Samtgemeinde Grasleben - Verwaltungsvorlage Nr. 50d

Sanierung der Schulturnhalle hier: Dämmung der Hallendecke

Vorhaben Sanierung der Schulturnhalle der Grundschule Grasleben,
Überprüfung der statischen Berechnung für die Erneuerung der
Dämmung in der Unterdecke in Amtshilfe

Überprüfung der statischen Unterlagen

Bauteil A: Dämmung mit Mineralwolle

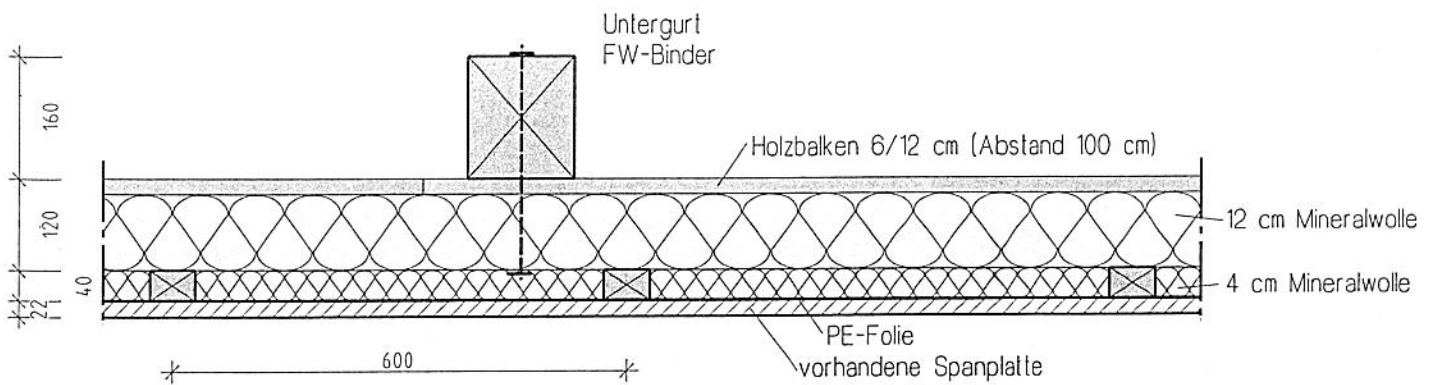
Gegen die Erneuerung der Dämmung der Unterdecke in beiden aufgeführten Varianten (Mineralwolle bzw. Perlite-Schüttung) bestehen aus statischer Hinsicht keine Bedenken.

In bauphysikalischer Hinsicht weise ich darauf hin, dass die Anforderungen der geltenden EnEV für die Ausführungsvariante mit Mineralwolle erfüllt werden. Im Falle der Anwendung der Perlite-Schüttung würden die Werte nur mit 16 cm Schütthöhe eingehalten. Aufgrund der höheren Speicherefähigkeit der Perlite-Schüttung bestehen hier aber keine Bedenken gegen die geplante Ausführung.

Bauteil C: Dämmung mit Perlite-Schüttung

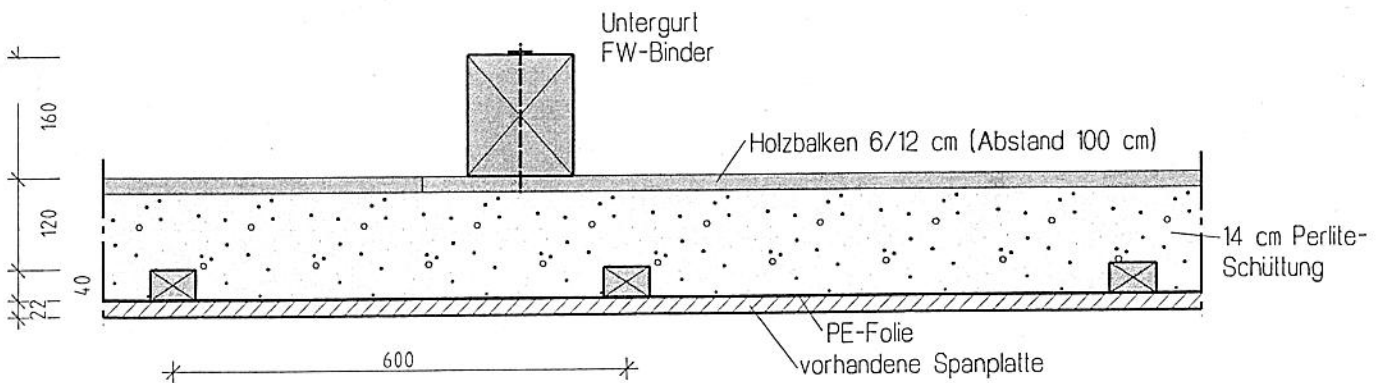
Zur Vermeidung einer erhöhten Faserkonzentration in der Halle mit dem damit verbundenen Reinigungsaufwand und der Gefahr sensibler Reaktionen der Benutzer wäre der Perlite-Schüttung aus baubiologischer Sicht der Vorzug zu geben.

Der Bau-, Planungs- und Umweltschutzausschuss empfiehlt, die Arbeiten für die Dämmung der Hallendecke der Schulturnhalle in der Ausführung als Perlite-Schüttung auszuschreiben.
